Bebauungsplan „Hechinger Eck Nord“**Auswertung der eingegangenen Stellungnahmen der Behörden und sonstigen Träger öffentlicher Belange und der Stellungnahmen nach § 4 Abs. 2 BauGB im Rahmen der öffentlichen Auslegung nach § 3 Abs. 2 BauGB (Auslegungsfrist vom 27.01.2020 bis einschließlich 28.02.2020)**

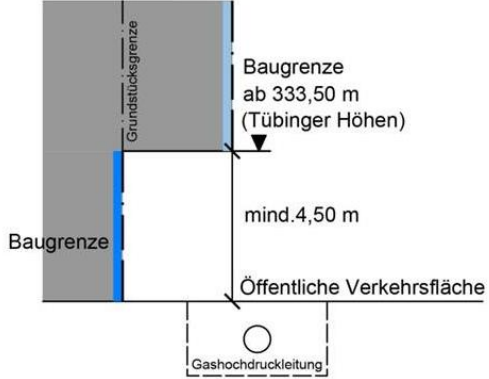
| Behörde oder sonstiger Träger öffentlicher Belange | Stellungnahme der Behörde oder des sonstigen Trägers öffentlicher Belange | Stellungnahme der Verwaltung |
|--|---|---|
| | <p>Wie bereits im Vorfeld abgestimmt, ist mit dem gesamten Baukörper des Gebäudes im Baufeld C ein Mindestabstand von 10 m zum Fahrbahnrand der Bundesstraße einzuhalten. Die Baugrenzen sind entsprechend anzupassen.</p> <p>Bedenken aus der Stellungnahme des Regierungspräsidiums vom 29.02.2020 werden zurückgestellt und die Zustimmung zu den Baugrenzen des Bebauungsplanes wird erklärt, wenn eine freibleibende lichte Höhe von 4,5 m im Hinblick auf den Schwerverkehr freigehalten wird. Sollte dies nicht möglich sein, ist weiterhin ein Abstand von 10 m zum Fahrbahnrand -auch für die Obergeschosse- festzusetzen.</p> <p>Eventuelle nachteilige Auswirkungen, die sich durch das Plangebiet auf die Bundesstraße ergeben, sind durch die Stadt Tübingen zu beheben.</p> | <p>Die zweite Zufahrtsmöglichkeit wird in der Heinlenstraße am westlichsten Bereich des neuen Baukörpers in Baufeld C festgesetzt. Die Zufahrt besitzt mit über 30 m ausreichend Abstand vom Einmündungsbereich der Heinlenstraße in die Stuttgarter Straße und ist gegenläufig befahrbar, um Auswirkungen auf den überörtlichen Verkehr der B27 zu verhindern.</p> <p>Die Zufahrten zu den Tiefgaragen befinden sich an zwei unterschiedlichen Stellen, damit wird die Belastung durch den Zufahrtsverkehr auf ein verträgliches Maß begrenzt und somit der Verkehrssicherheit Rechnung getragen und einem Rückstau vorgebeugt.</p> <p>Der an den Geltungsbereich des B-Plans angrenzende Abschnitt der B 27 (Stuttgarter Straße) befindet sich im innerörtlichen Bereich. Hier ist die Universitätsstadt Tübingen Straßenbaulastträger (gem. § 5 Abs. 2 FStrG). Gem. § 9 Abs. 8 FStrG können von der Vorgabe des Abstandes von 20 m zu Bundesstraßen von der obersten Landesstraßenbehörde Ausnahmen im Einzelfall (siehe § 9 Abs. 1 FStrG) zugelassen werden.</p> <p>Die Lage des Baufensters im Baufeld C (MU 2) hält i.d.R. einen Abstand zur Fahrbahnkante von mind. 10 m ein. Dieser Abstand setzt sich aus den Festsetzung einer nicht überbaubaren öffentlichen Straßenverkehrsfläche, in Form einer 8,50 m breiten, gemischt genutzte Vorzone aus Fuß- und Radweg und Straßenbegleitgrün und einer privaten Gebäudevorzone von 1,50 m, die freigehalten werden muss (siehe Textlicher Teil, II. Nr. 9), zusammen.</p> <p>Ein Straßenabstand zur Stuttgarter Straße (B27) von 10,0 m, wird durch die Baugrenzen, die im Erdgeschossniveau verläuft, durchgehend eingehalten.</p> |

| Behörde oder sonstiger Träger öffentlicher Belange | Stellungnahme der Behörde oder des sonstigen Trägers öffentlicher Belange | Stellungnahme der Verwaltung |
|--|---|---|
| | | <p>Lediglich durch die zweite Baugrenze (siehe Textlicher Teil, I. Nr. 4 Abs. 3 und Abb. 1), die den bebaubaren Bereich oberhalb des ersten Obergeschoss, kommt es v.a. in der südöstlichen Ecke zu einer Unterschreitung des 10,0 m Abstandes. Was dazu führt, dass in einem kleinen Bereich max. 8,0 m Abstand zur Straße vorhanden sind. Auf Grund des kurvenförmigen Verlaufs der Stuttgarter Straße nach Osten, vergrößert sich der Straßenabstand innerhalb eines kurzen Abschnitts wieder. Im Detail kommt es nach ca. 11,0 m lediglich noch zu einer Unterschreitung von 1,0 m des Abstandes. Nach ca. 22,0 m wird der Abstand zur Straße von 10,0 m auch ab dem 1. OG wieder in vollem Umfang eingehalten.</p> <p>Begünstigend für die geringfügige Unterschreitung des Abstandes zum Fahrbahnrand im Bereich von Baufeld C ab dem 1. OG wirkt sich aus, dass die Planungen des Schindhaubasistunnel vorangeschritten sind. Zum Zeitpunkt der Gespräche, die bezüglich der Abstände der Bebauung zur Stuttgarter Straße (B2 27) von der Stadt mit der Abteilung 45 des Regierungspräsidiums Tübingen im Jahr 2016 geführt wurden, waren die Vorentwurfsplanung für den Schindhaubasistunnel noch nicht abgeschlossen.</p> <p>Mittlerweile ist die Planung hierzu weiter vorangeschritten und das Regierungspräsidium Tübingen arbeitet, parallel zur Genehmigung durch das Ministerium für Verkehr und der Einholung des Gesehenvermerks beim Bund, im Moment an der Aufbereitung der Unterlagen für das Planfeststellungsverfahren.</p> <p>Der Bau des Tunnels führt zu einer erheblichen Entlastung auf der B 27 alt (Prognose Verkehrsaufkommen Tunnel: 35.500 Kfz/24 h).</p> |

| Behörde oder sonstiger Träger öffentlicher Belange | Stellungnahme der Behörde oder des sonstigen Trägers öffentlicher Belange | Stellungnahme der Verwaltung |
|--|---|---|
| | | <p>Durch die Reduzierung des Verkehrs auf Grund des Baus des Schindhaubasistunnels kann langfristig mit einer Umstufung der Stuttgarter Straße von einer Bundesstraße zu einer Stadtstraße gerechnet werden. Eine Veränderung der Straßenführung bzw. des gesamten Verkehrsknotens ginge auf Grundlage des Umstufungskonzeptes und der städtebaulichen Entwicklung ggf. einher.</p> <p>Ein Zurücknehmen der zweiten Baugrenze auf den Abstand von 10,0 m ab dem ersten Obergeschoss würde dazu führen, dass der Eindruck einer einheitlichen Gebäudeflucht verloren geht und die Situation aus stadtgestalterischer Sicht verunklärt würde. Nach einer erneuten Rücksprache mit dem Regierungspräsidium konnte, man sich darauf verständigen, dass die zweite Baugrenze in der südöstlichen Ecke des Baufeldes C in einer Höhe von mind. 4,50 m über Oberkante Verkehrsfläche liegt. Das bedeutet, dass die Baugrenze statt ab der Höhe von 333,00 m (Tübinger Höhen) nun ab einer Höhe von 333,50 m (Tübinger Höhen) gilt. Die Änderungen wurden in den Textlichen Teil des Bebauungsplans eingearbeitet (siehe untenstehende Abbildung).</p>  <p>Das Diagramm zeigt einen rechteckigen Grundriss eines Baufeldes. Eine vertikale gestrichelte Linie links ist als 'Grundstücksgrenze' beschriftet. Eine horizontale gestrichelte Linie oben ist als 'Baugrenze' beschriftet. Rechts neben dem Feld ist eine vertikale gestrichelte Linie als 'Baugrenze ab 333,50 m (Tübinger Höhen)' beschriftet, die mit einem nach unten gerichteten Pfeil verbunden ist. Ein vertikaler Doppelpfeil zwischen der horizontalen Baugrenze und der öffentlichen Verkehrsfläche ist mit 'mind. 4,50 m' beschriftet. Die untere Kante des Feldes ist als 'Öffentliche Verkehrsfläche' beschriftet. Unterhalb dieser Fläche befindet sich ein Kreis, der als 'Gashochdruckleitung' beschriftet ist.</p> |
